АСТАНА · Р-Н ЕСИЛЬ · С. ПРИГОРОДНОЕ

Посадка отеля.

исходные варианты
и новые направления

ЭСКИЗ ЗАСТРОЙКИ № 000 7714 · М 1:1500

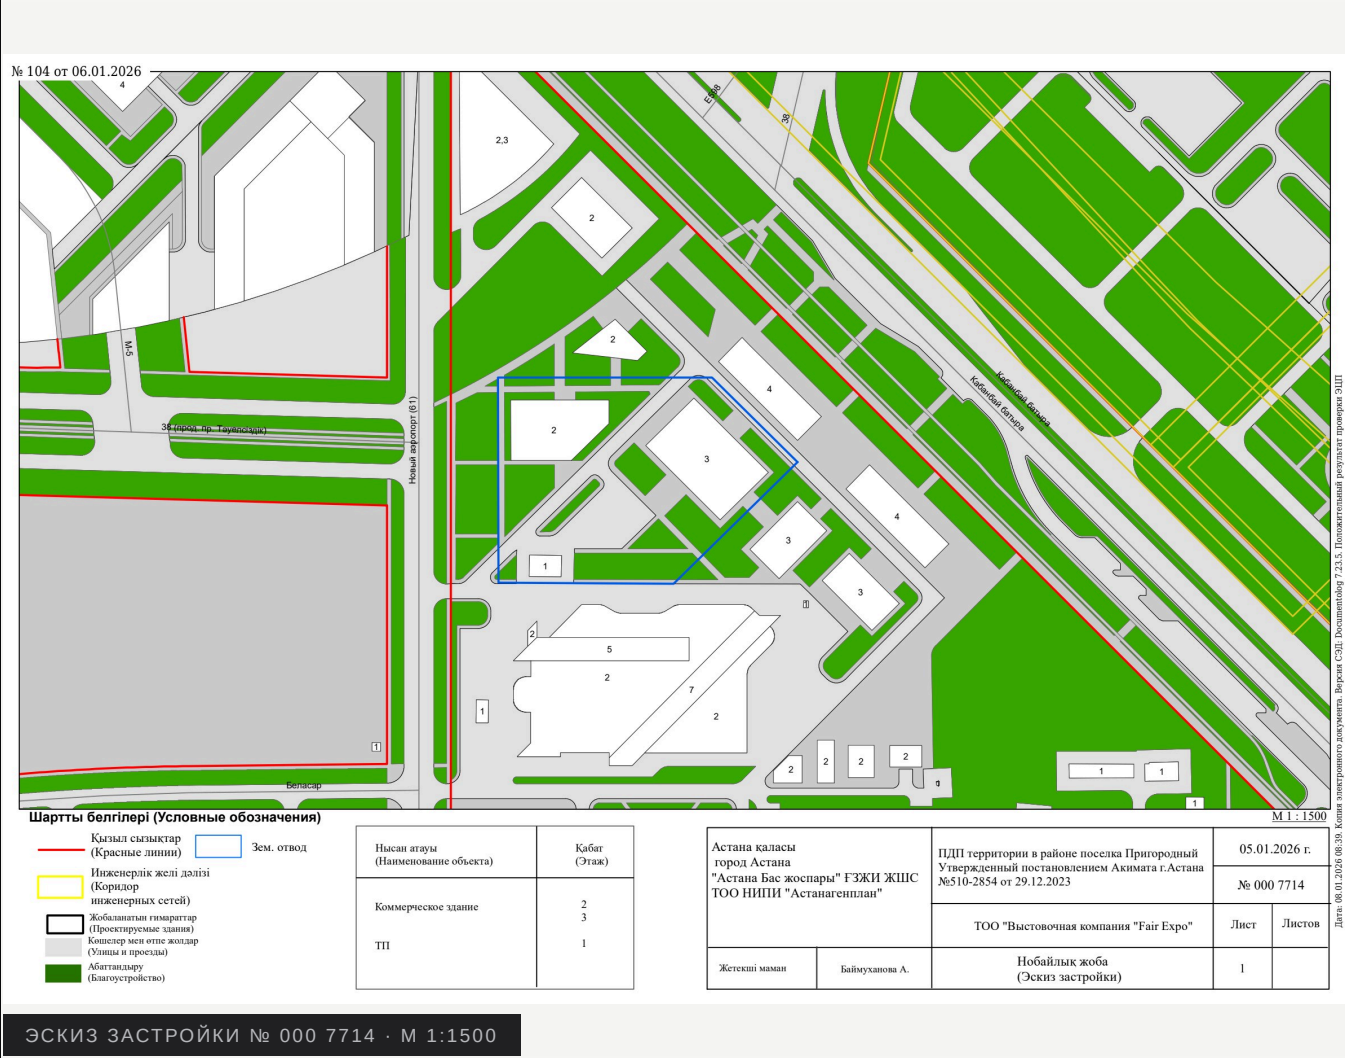
КЛЮЧЕВОЕ РАСХОЖДЕНИЕ

Эскиз закрепляет коммерцию в 2–3 этажа. Все рассматриваемые схемы — от 4 до 8 этажей с гостиничной функцией. Любая из них требует корректировки эскиза застройки и смены назначения; вопрос только в величине отклонения.

Что мы сняли с подосновы посадки

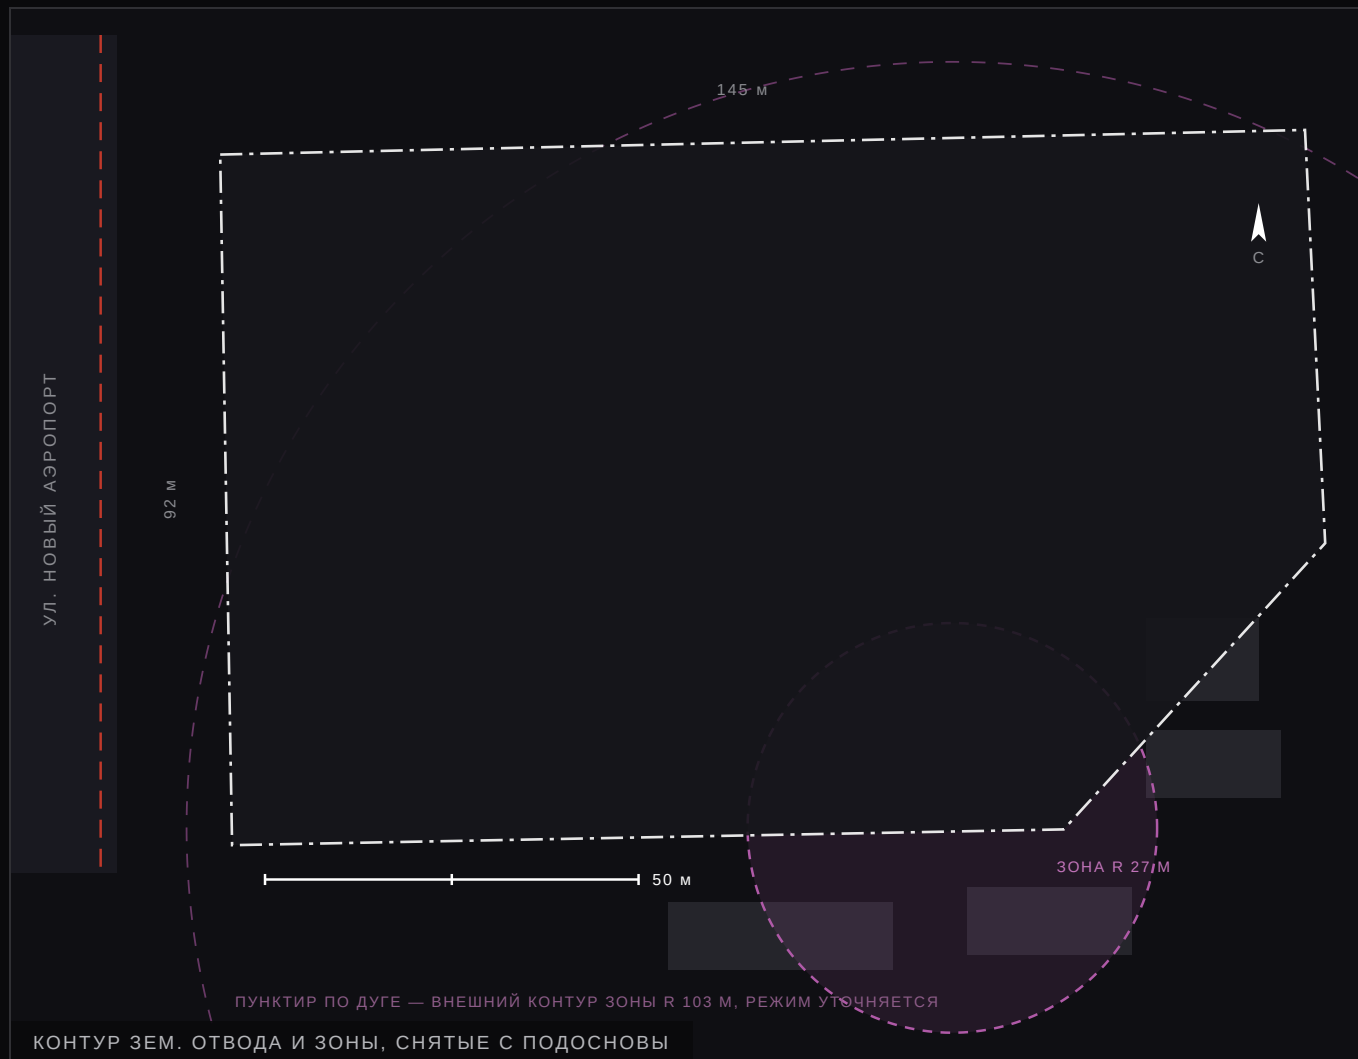
Контур участка обведён по синей линии зем. отвода и откалиброван по площади: получается **145 × 92 м со срезанным юго-восточным углом, 1,29 га** — сходится с ТЭП исходной посадки.

Розовые окружности садятся на окружности с общим центром на южной границе участка, у газового объекта. Радиусы — около **27 м** и **103 м**, невязка подгонки 0,4 м. Это не декорация подосновы, а ограничение.

в В1 сюда попадают проезд и благоустройство; сам корпус проходит в 31 м от центра — запас всего 4 м

режим не установлен — если это ограничение по застройке, под вопросом обе исходные посадки

Радиусы и центр получены обмером подосновы, а не из правоустанавливающих документов. До подтверждения режима трактуем R 27 м как зону, свободную от застройки.

А Г-образный по улице

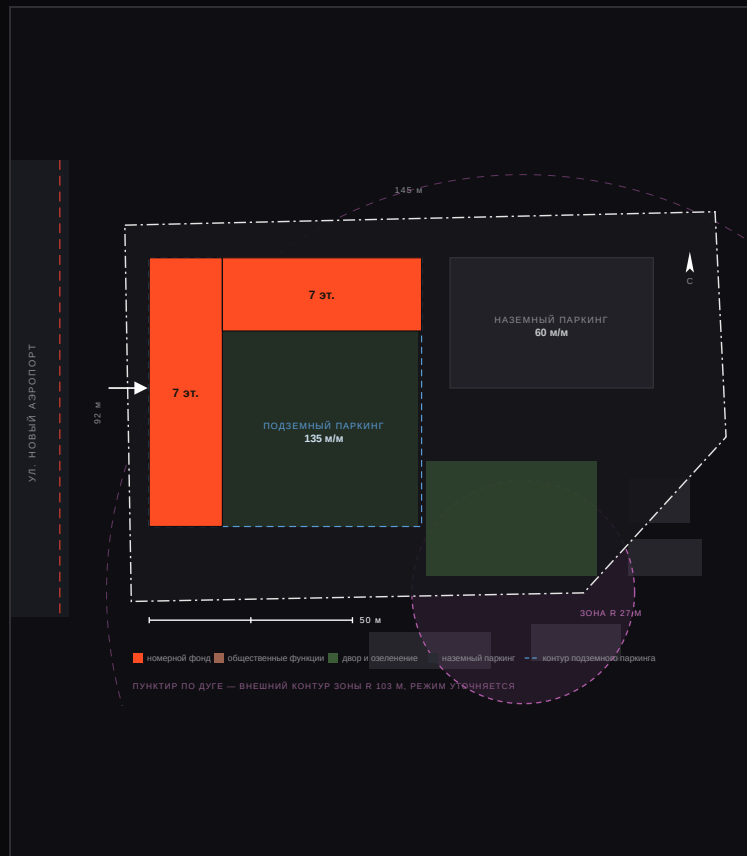
Корпус держит фронт улицы и северную границу, двор раскрыт на юго-восток.

Б Пластины на стилобате

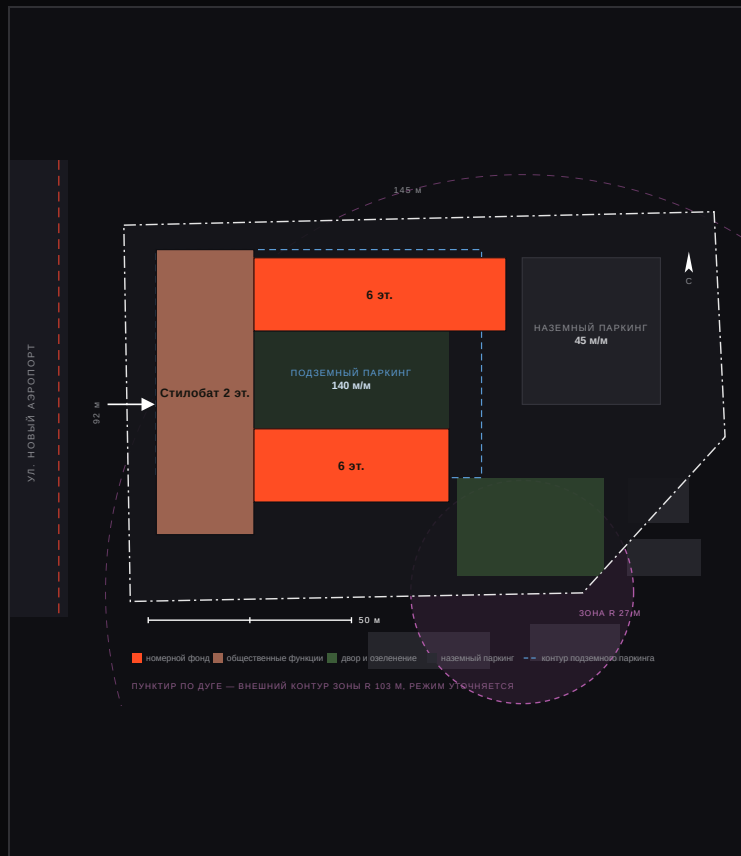
Стилобат вдоль улицы берёт общественные функции, две пластины идут вглубь.

Г-образный по улице

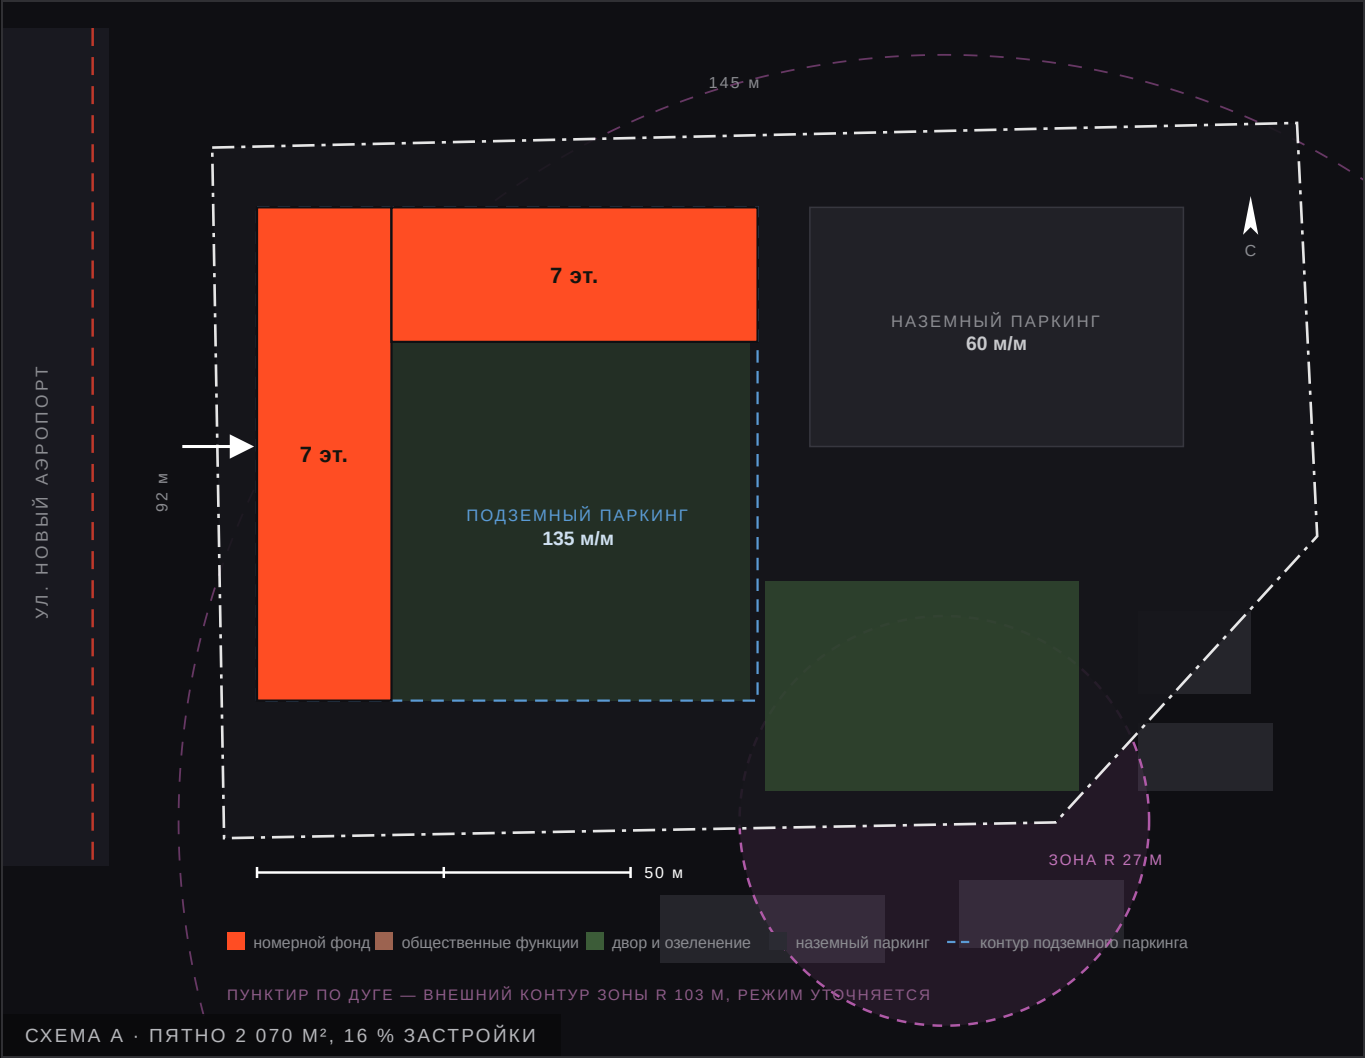
- ЗА**
- 66 м фасада на улицу — у отеля появляется адрес
 - Коридор максимум 66 м, два компактных ядра
 - Двор раскрыт на юго-восток
 - Юго-восток в охранной зоне отдан озеленению

- ПРОТИВ**
- Северное крыло смотрит на север — худший фонд
 - Без подземного уровня паркинг съест двор
 - 7 этажей — отклонение как у В1 и В2

Две пластины на стилобате

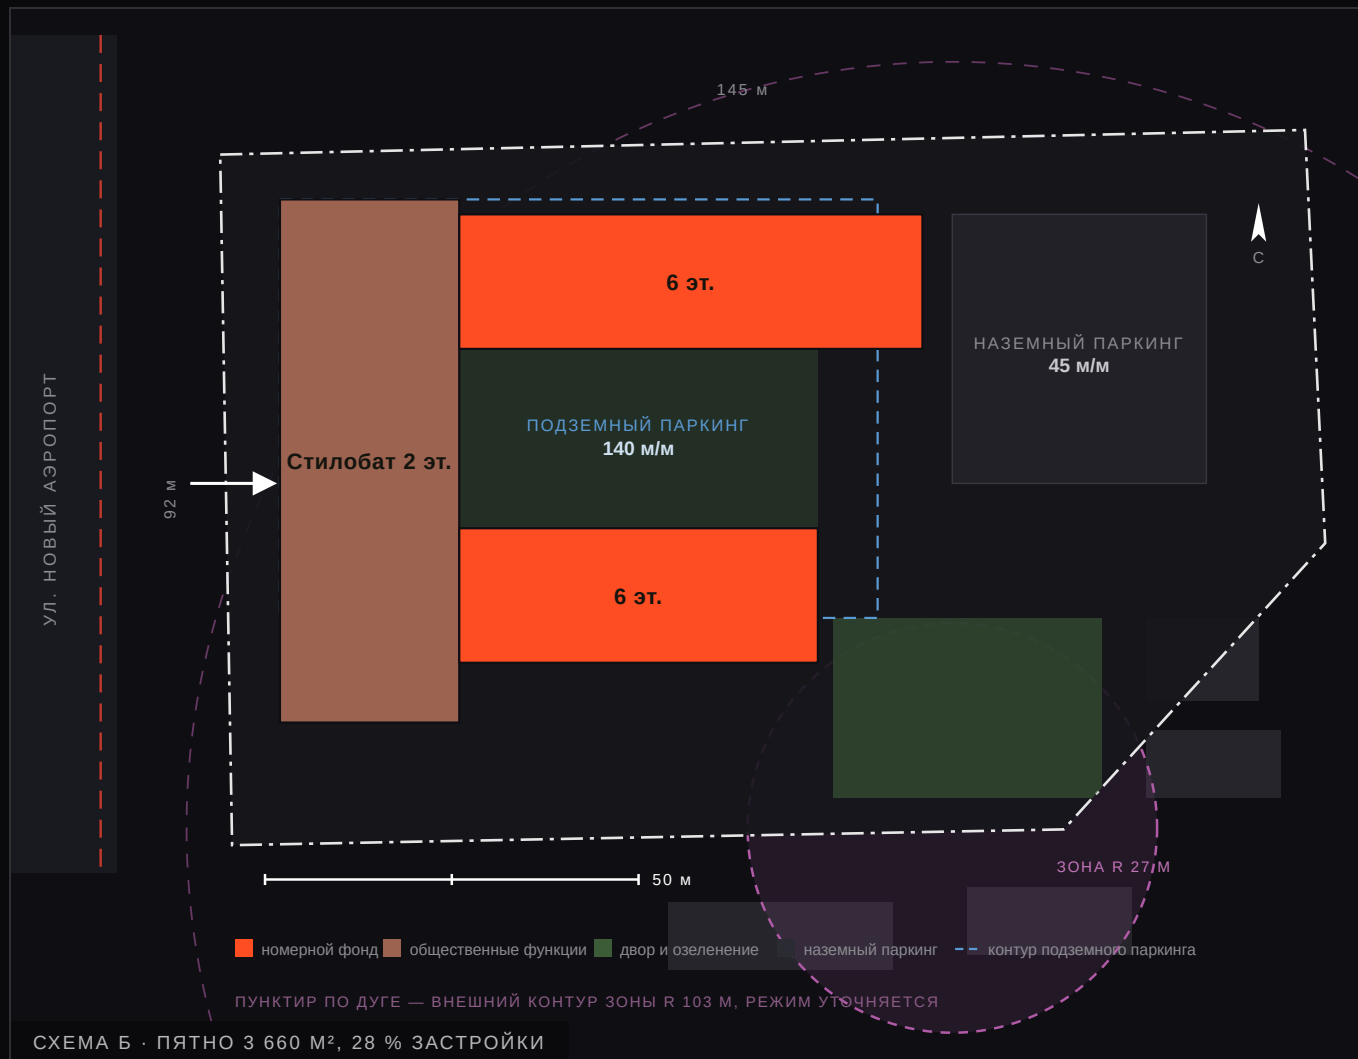
- Общественные функции видны в ТЭП, а не спрятаны
- Один вход, одна стойка, логистика через стилобат
- Паркинг под стилобатом, наземных проездов минимум
- Наибольшая надземная площадь из трёх схем

- 8 этажей — самое сильное отклонение от эскиза
- Двор 24 м при высоте ~27 м — проверять инсоляцию
- Меньше всего номеров: стилобат ест площадь

Гребёнка

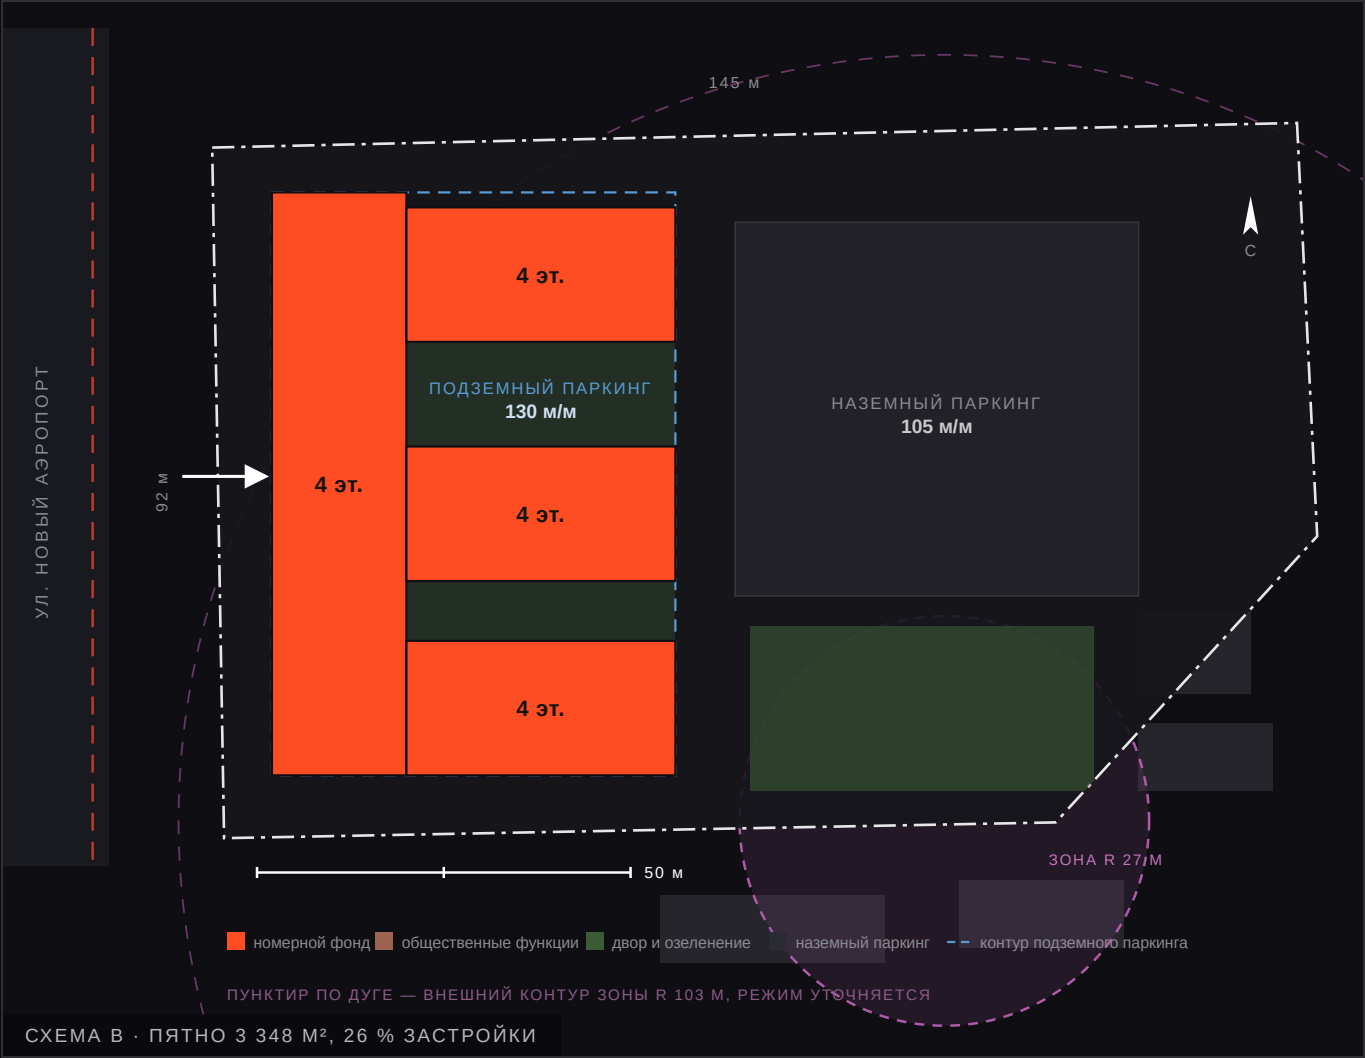
- Объём В2 при 4 этажах — минимальное отклонение от эскиза
 - Крылья по 36 м: короткие коридоры, дешевле эксплуатация
 - Ни один номер не смотрит в колодец
 - Восточная треть свободна: паркинг, парк, вторая очередь
- ПРОТИВ**

- Больше периметра фасада — дороже оболочка
 - Четыре крыла — больше лестнично-лифтовых узлов
 - Наземный паркинг занимает восток участка

Взять **В — гребёнку** как базовую: тот же объём, что у исходного варианта 2, но при четырёх этажах, с короткими коридорами и свободной восточной третью участка. Схему А держать как запасную, если приоритет — максимум номеров.
